## VVM redegørelse fra 2008 – Ny forbindelse over Randers Fjord

### Ny forbindelse over Randers Fjord

Fase 1 rapport

#### 5.4 Ringboulevardens forlængelse syd om Dronningborg skov; Alternativ 4

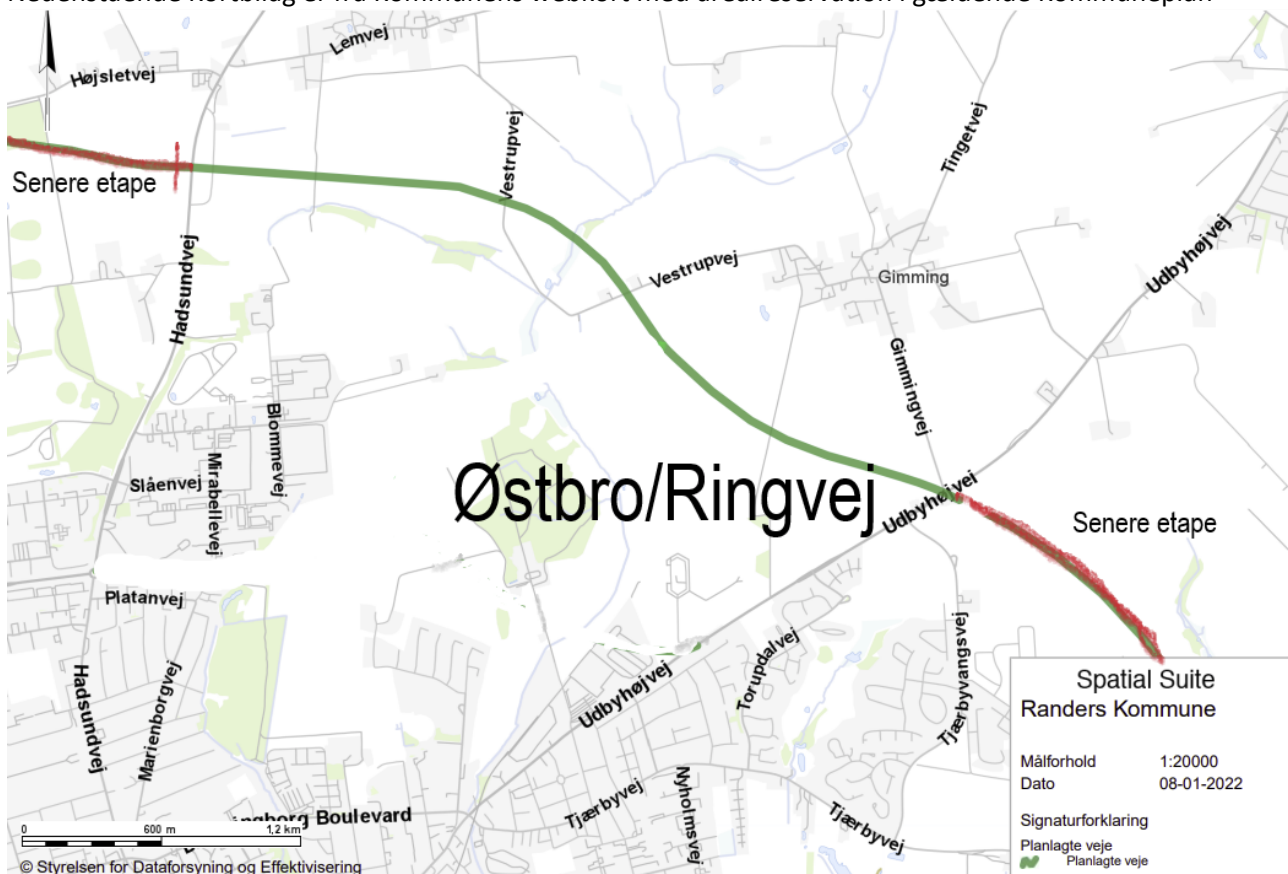
Alternativet lider under en række problemer i forhold til andre alternativer. Først og fremmest øges støjbelastningen af eksisterende boligområder unødigt, de rekreative områder i Dronningborg afskæres fra byen, fremtidige byomdannelsemuligheder på erhvervsarealer i Dronningborg forringes og nye byudviklingsområder vil blive placeret på ydersiden af vejens linjeføring. Da alternativet ingen positive trafikale effekter har i forhold til alternativ 1, 2 og 3, anbefales det at alternativ 4 fravælges i VVM-arbejdet.

- Det anbefales at alternativet fravælges i VVM-arbejdet, da det i højere grad skaber trafikale og støjmæssige gener for Dronningborgområdet end andre alternativer. Samtidig er der ingen trafikale gevinster i forhold til alternativ 1, 2 eller 3.

- Naturområder skånes i forhold til idéskitsen.
- Boligområderne B28, B82, V13, V16 og V75 kan blive påvirket af støj.
- Eventuelle byomdannelsesmuligheder på E12 (Agco) forringes væsentligt i forhold til øvrige alternativer.
- Vejen vil skabe et ophold mellem det nuværende Dronningborg og eventuelle fremtidige boligområder.
- Især områderne omkring Gimming og Harridslev opnår et øget potentiale for byudvikling.
- Vejen udgør en barriere mellem byen og de rekreative områder.
- Vejen udgør en barriere mellem byen og Dronningborg idrætscenter.

Alternativet indebærer at Ringboulevarden placeres mellem Dronningborg og Dronningborg skov. Det vil kræve særlige foranstaltninger at sikre bydelens adgang til de rekreative områder, først og fremmest Dronningborg skov, f.eks. via tunneller eller gangbroer. Det samme gælder adgangen til Dronningborg idrætscenter, som i høj grad vil blive påvirket af trafikken.

Man må forvente at støjdæmpende foranstaltninger for B28, V13 og V16 skal overvejes.

Hvis det på et tidspunkt bliver relevant at byomdanne områderne ved Agco skal der tages særlige hensyn til støjpåvirkning, hvilket alt andet lige vil reducere antallet af boliger. Samtidig bliver sammenhængen med de rekreative områder problematisk.
